Teie 16.02.2026 nr 3-2.1/2025/1000

Meie 04.03.2026 nr 7.1-1/26/2708-2

**Valga vallas riigitee nr 23119 km 4,332  
Tambre tee ristumiskoha ehitamise nõuded**

Joonis 1. Ristumiskoha pikikallade kujundamine

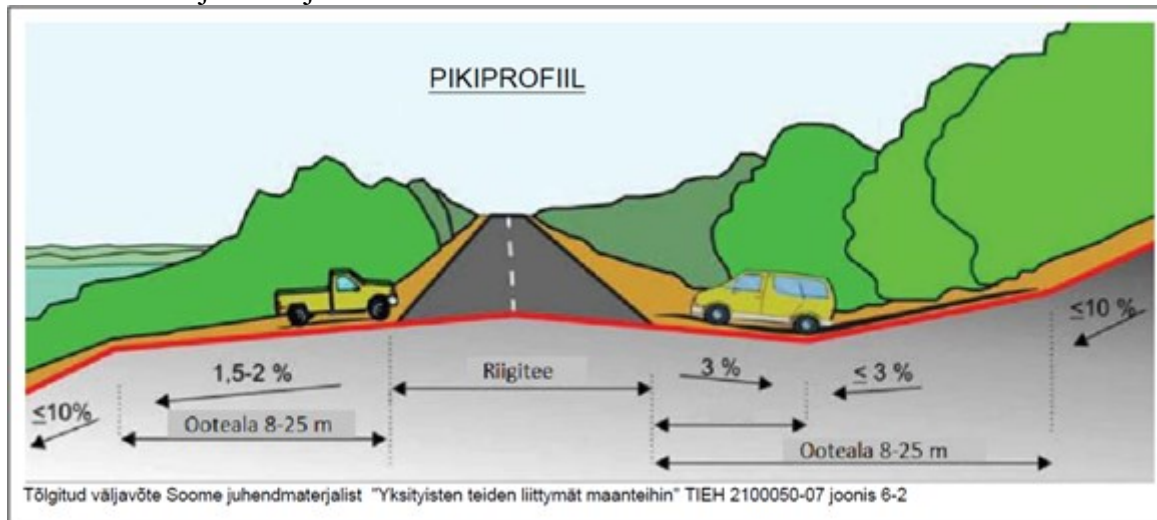
9. Ristumiskoha plaanilahenduse koostamisel lähtuda Transpordiameti [tüüpjoonise I või II](#) põhimõtetest. Pöörderaadiused määrata liikluskoosseisu kõige ebasoodsama sõiduki pöördekoridoride järgi. Kujutada pöördekoridorid joonistel.
10. Ristumiskoht projekteerida riigiteega võimalikult täisnurga all. Ristumiskoha pikikalded määrata vastavalt alltoodud joonise põhimõtetele arvestusega, et riigitee alusele maale sademeveett üldjuhul ei juhitata.
